ข้อมูลเพิ่มเติมงานประกวดราคาซื้อระบบ Voice Communication Control System (VCCS) และ
อุปกรณ์ประกอบ พร้อมติดตั้ง ณ หอบังคับการบินสุวรรณภูมิ

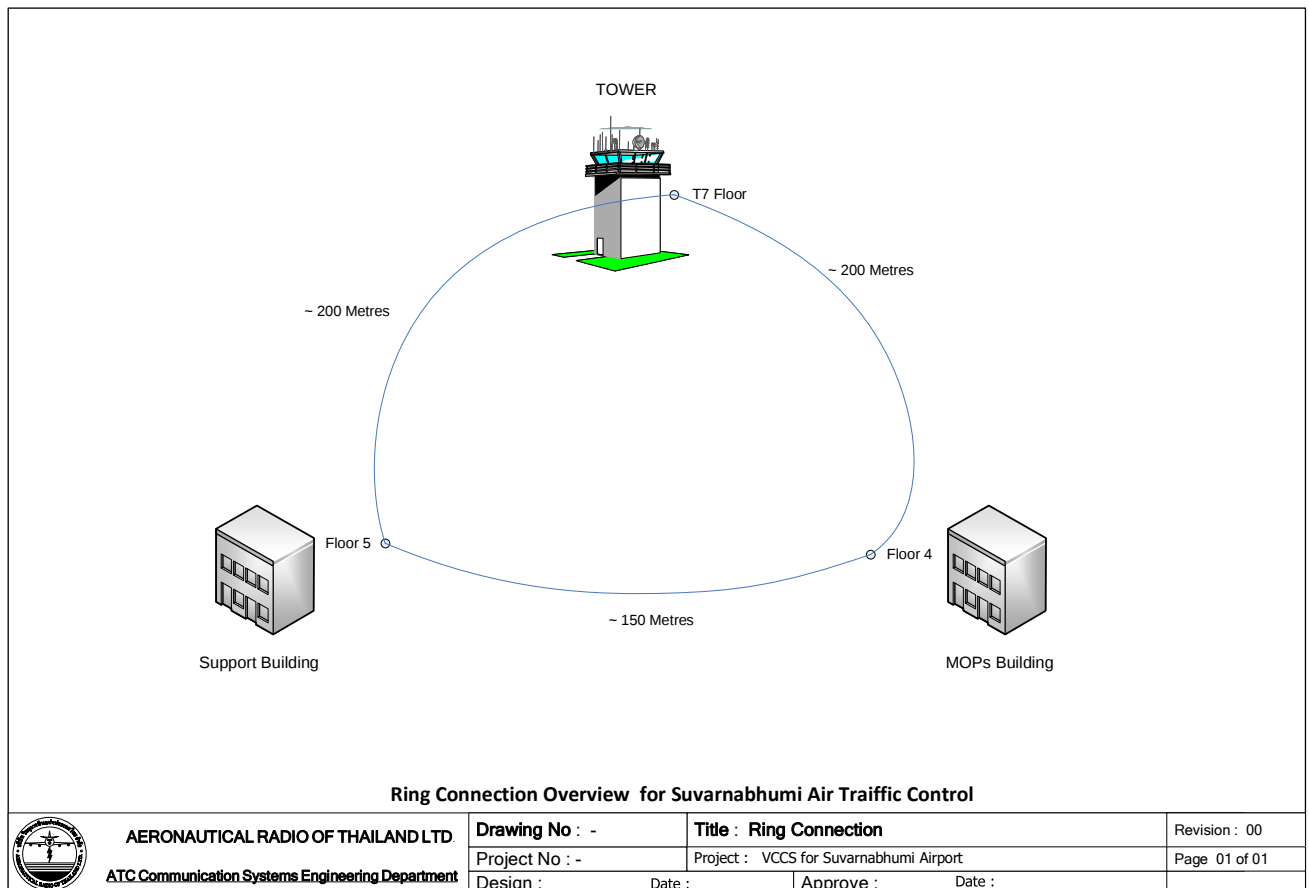
2.1 ถาม ผู้เสนอราคาสามารถเดินสาย Fiber Optic ได้ทางใด ระยะทางประมาณเท่าไร

ตอบ ผู้เสนอราคาสามารถเดินสายสัญญาณ Fiber Optic ได้ตามแนวท่อของสายสัญญาณที่
บวท. ใช้งานอยู่ โดยระยะที่ใช้เดินสาย Fiber Optic ตามรูปประกอบด้านล่าง

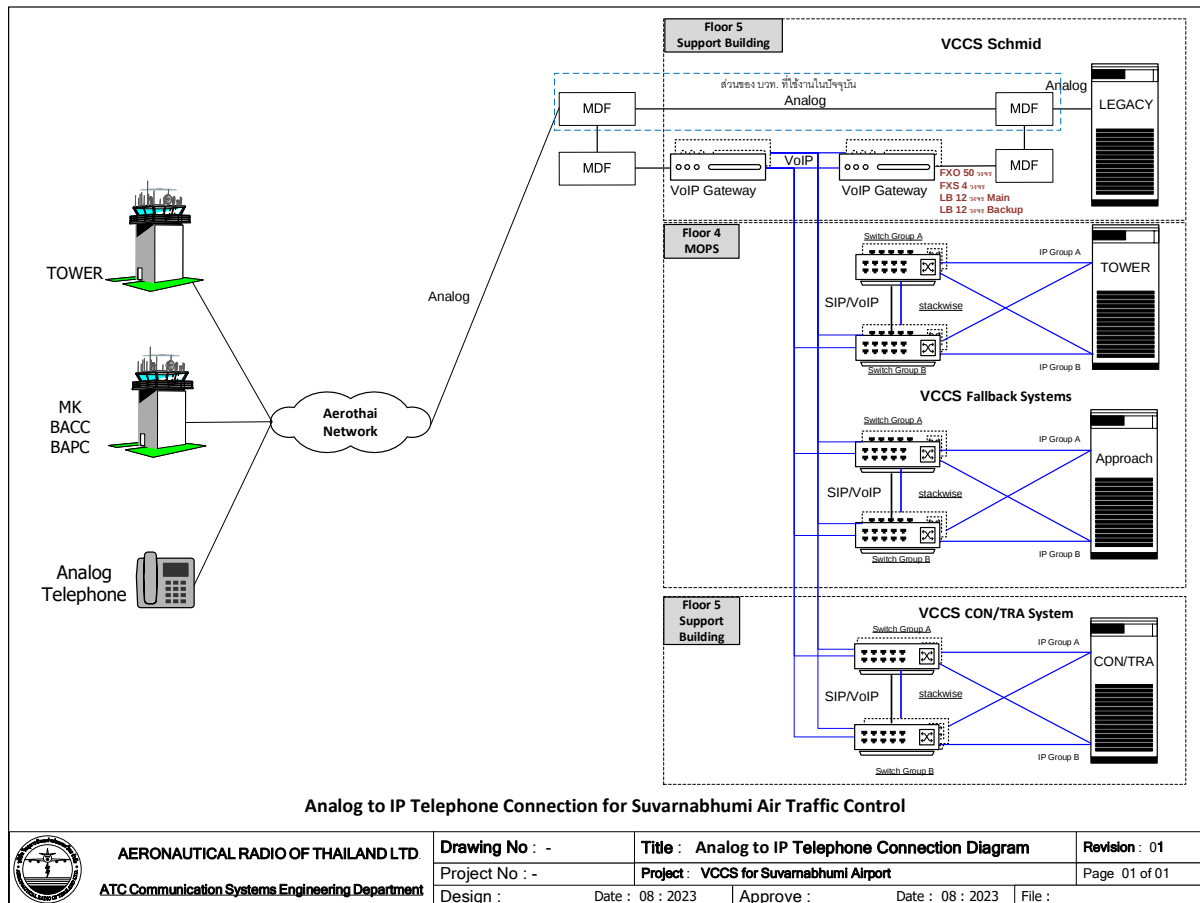
3. ถาม แนวการเดินสายในห้องอุปกรณ์ใต้ Raised floor ทางผู้เสนอราคา ต้องจัดทำ Ladder หรือ Tray ใหม่หรือไม่ หรือสามารถใช้ Ladder/Tray เดิมได้ และสายที่เดินใต้ Raised floor ต้องใส่ท่อหรือไม่ และเป็นท่อชนิดใด

ตอบ ผู้เสนอราคาสามารถใช้ Ladder หรือ Tray เดิมของทาง บวท. ในการเดินสายสัญญาณได้เลย และต้องใส่ท่อ Flex อ่อนเหล็กเคลือบสีดำ

2) Power Backup Rack ของ CWP

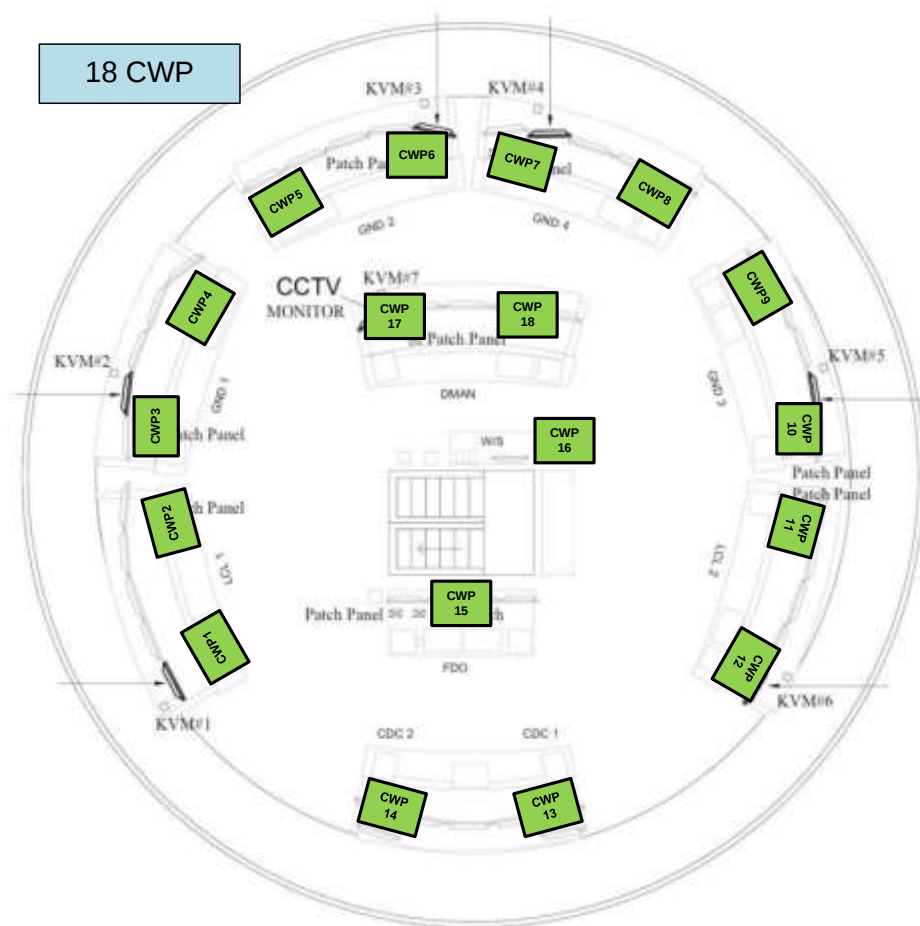
8. ถาม Battery ของ DC power supply เป็นชนิดใด

ตอบ Battery แบบ Front Terminal VRLA Battery ประเภท AGM สำหรับใช้ในงานระบบสื่อสาร ใช้ Valve ในการควบคุมแรงดันภายในเซลล์ของแบตเตอรี่และไม่ลามไฟ มี Certificate และเนื่องจาก บวท. มีข้อกำหนดเรื่องพื้นที่ ผู้เสนอราคาต้องเป็นผู้ออกแบบแต่ละ Rack ดังนี้

โดยต้องติดตั้ง Battery จำนวนอย่างน้อย 4 ลูก ต่อ 1 ชั้น ภายในตู้ Standard Rack ขนาดความกว้าง 19” ความสูง 42-U หรือ 27-U (ตามความเหมาะสมของขนาด อุปกรณ์) และความลึก 80 เซนติเมตร โดยให้มีขนาดแรงดันไฟฟ้าสำหรับใช้งาน CWP ของผู้ เสนอราคา ความจุไฟฟ้าต้องสามารถใช้งานกับระบบที่ออกแบบได้อย่างต่อเนื่องไม่น้อยกว่า 2 ชั่วโมง

CWP Fallback Tower T7 จำนวน 18 ตัว

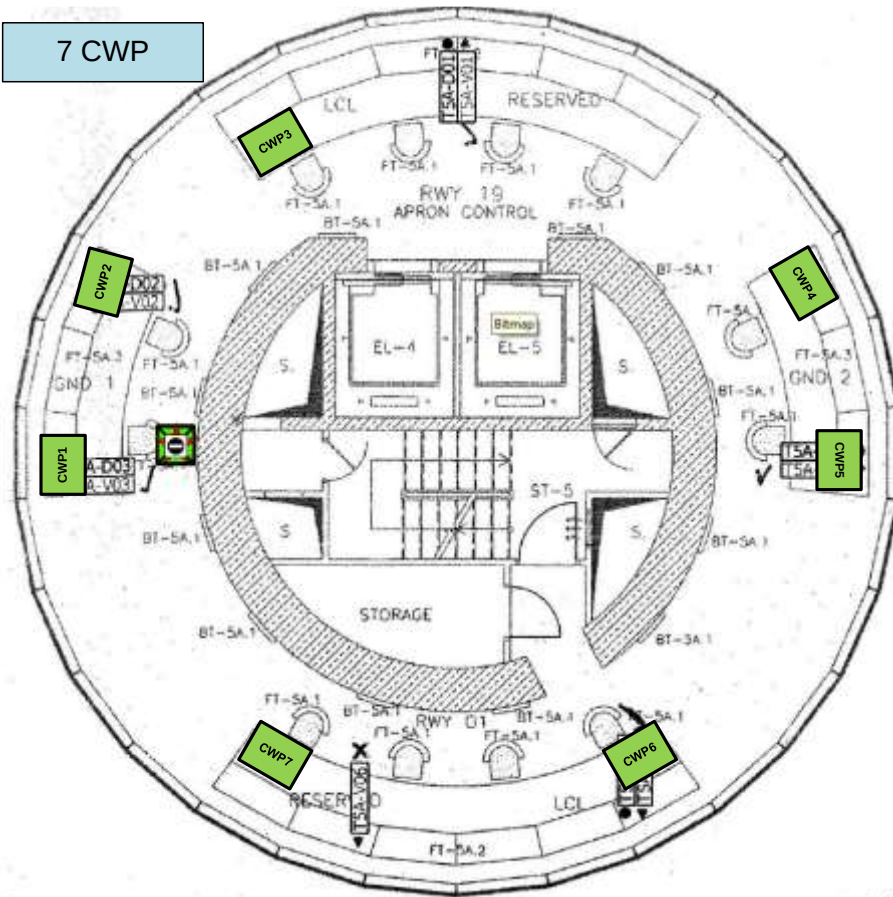
10. ถาม ขอให้ทาง บวท. ส่งรูปแบบการติดตั้ง CWP ในแต่ละระบบว่าแต่ละที่มีรูปแบบ และขนาดเท่าไร

ตอบ ข้อมูลการติดตั้ง CWP ของแต่ละระบบ ตามรูปภาพประกอบดังนี้

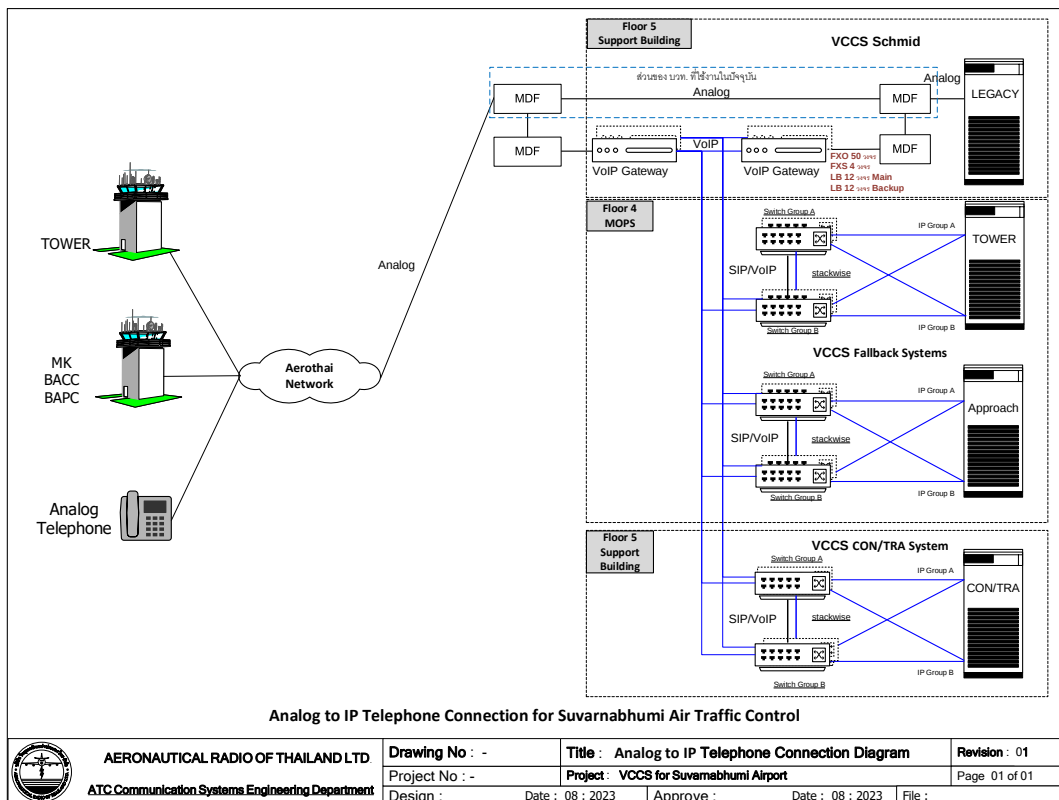
14. ถาม We are assuming that the Analogue Telephone Lines and the Analogue Radio Channels will be the same for the different system (ar a subset). Is our understanding correct? If yes, shall we provide a Relay system for the manual switching of the resources between the three systems or the Customer will make available the analogue lines at the IDF of each system? In this case detail in Appendix 11-14 might be updated.

ตอบ The Tenderer may consider and install a cabinet with MDF consisting of 6 columns, each column capable of installing 55 disconnection modules (with one UL-6556 cabinet of dimensions 190 x 166 x 40 cm) for Analog signal lines on the 5th floor of the Support Building to migrate the signals to the VoIP Gateway instead of the existing Analog system. The connection via VoIP will integrate with both the Legacy system and the newly installed system, as in the diagram below. This approach will combine the connection methods outlined in Appendix 13 and 14, using a single source signal. The existing Analog MDF, indicated within the blue frame, will be decommissioned once the signal migration is complete.
